Vorlage Nr.: 2-BV/252/2021
Status: öffentlich
Geschäftsbereich: Bauverwaltung
Datum: 27.10.2021
Verfasser: Meinhardt Felix

Formlose Bauvoranfrage zum Neubau von 5 Einfamilienhäusern und 3 Doppelhäusern mit Garagen im Römerhofweg 55, Fl.Nr. 1883

Übersichtsplan Variante 1 und 2

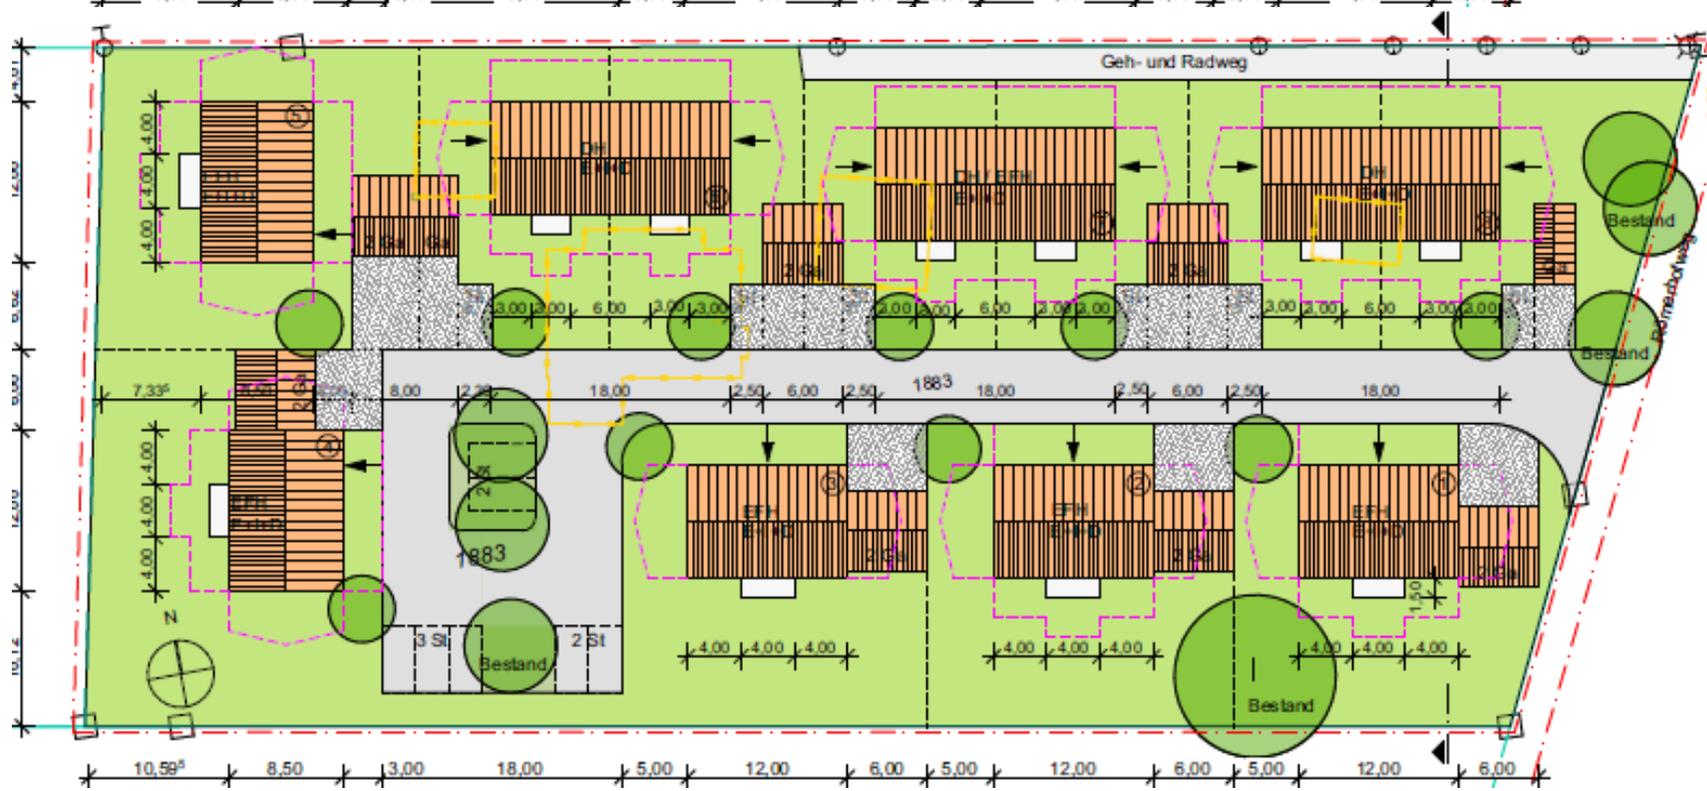
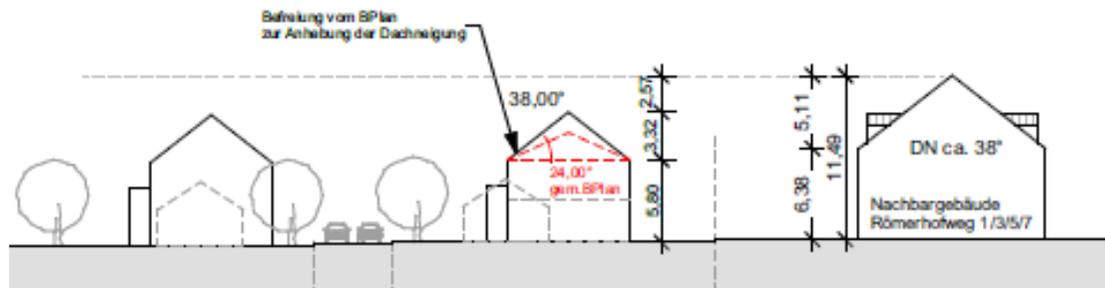
Im Zuge der Bauvoranfrage wird angefragt, ob den Befreiungen für die veränderte Dachneigung der Hauptgebäude auf 38° bzw. 45°, sowie der geänderten Dachform der Garagen als begrünte Flachdächer zugestimmt werden kann.

Aus Sicht der Verwaltung sollte den Befreiungen wegen der veränderten Dachneigung für die Hauptgebäude in keinen der beiden Varianten zugestimmt werden. Der Bauherr argumentiert damit, dass mehr Wohnraum geschaffen werden könnte und die Firsthöhen in beiden Varianten noch unter der nördlich angrenzenden Bebauung Römerhofweg 1,3,5,7 liegt. (Variante 1 um 2,57 m und Variante 2 um 1,64 m niedriger). Aus der Begründung zum Bebauungsplan geht jedoch hervor, dass keine separaten Dachgeschosse ausgebildet werden sollten und daher auch Dachaufbauten als unzulässig erklärt werden. Dies sollte die Höhe der Gebäude aufgrund des südlich angrenzenden Friedhofs niedrig halten. Durch die Befreiung würde dieses Ziel nicht mehr erreicht werden.

Der Befreiung wegen der Errichtung von begrünten Flachdächern statt Satteldächern auf den Garagen könnte aus Sicht der Verwaltung in Aussicht gestellt werden, wenn die Dachneigung der Hauptdächer eingehalten wird. Durch den Bau von begrünten Flachdächern verringert sich die Verschattung der Nachbargebäude. Zudem erhöht sich durch die Begrünung der Grünflächenanteil im Gebiet.

Der Bau- Planungs- und Umweltausschuss beschließt, der formlosen Bauvoranfrage zum Neubau von 5 Einfamilienhäusern und 3 Doppelhäusern mit Garagen im Römerhofweg 55, Fl.Nr. 1883 nicht zuzustimmen. Den Befreiungen von der Dachneigung der Hauptdächer bei Variante 1 und 2 werden nicht zugestimmt. Die Befreiung wegen der Anordnung von begrünten Flachdächern über den Garagen wird bei Einhaltung der Dachneigung der Hauptgebäude in Aussicht gestellt.

Ansichten, Schnitte Variante 1

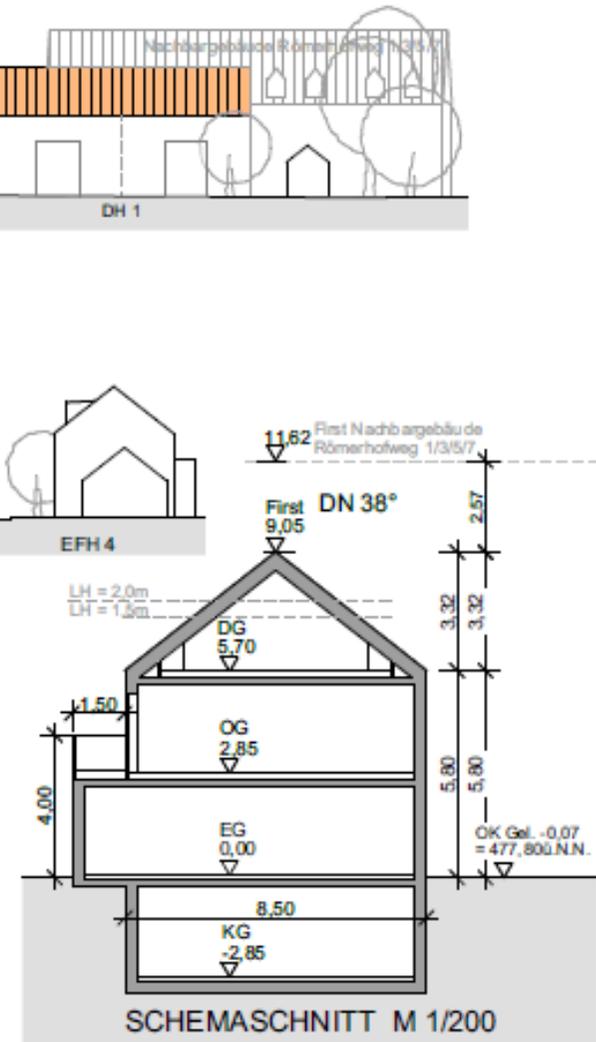
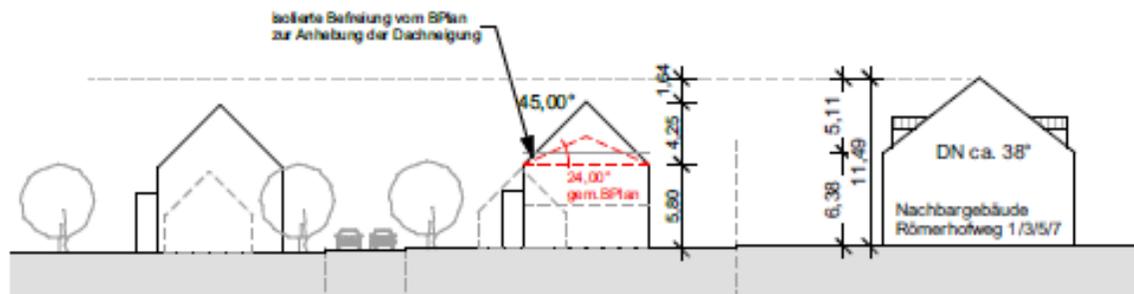
Es werden im Zuge der Bauvoranfrage zwei Varianten vorgelegt. Beide Varianten sehen die Bebauung des Grundstücks mit 5 Einfamilienhäusern und 3 Doppelhäusern vor. Die Unterschiede liegen hier in der Dachneigung. In Variante 1 sollen die Dächer der Hauptgebäude als Satteldächer mit einer Neigung von 38° errichtet werden. Variante 2 sieht hingegen eine Dachneigung von 45° vor. In beiden Varianten sind die Dächer der Garagen als Flachdächer mit Dachbegrünung geplant. Die Wandhöhen sind jeweils in beiden Varianten mit 5,8 m geplant. Die Firsthöhe soll bei Variante 1 bei 9,05 m liegen, bei Variante 2 erhöht sich diese auf 9,78 m. Die Gebäude sind in beiden Varianten mit 2 Vollgeschossen und Dachgeschoss vorgesehen. Ein Vollgeschossnachweis liegt nicht vor. Ebenso wurden keine Berechnungen, wie bspw. eine GRZ/GFZ-Berechnung oder die Stellplatzberechnung vorgelegt.
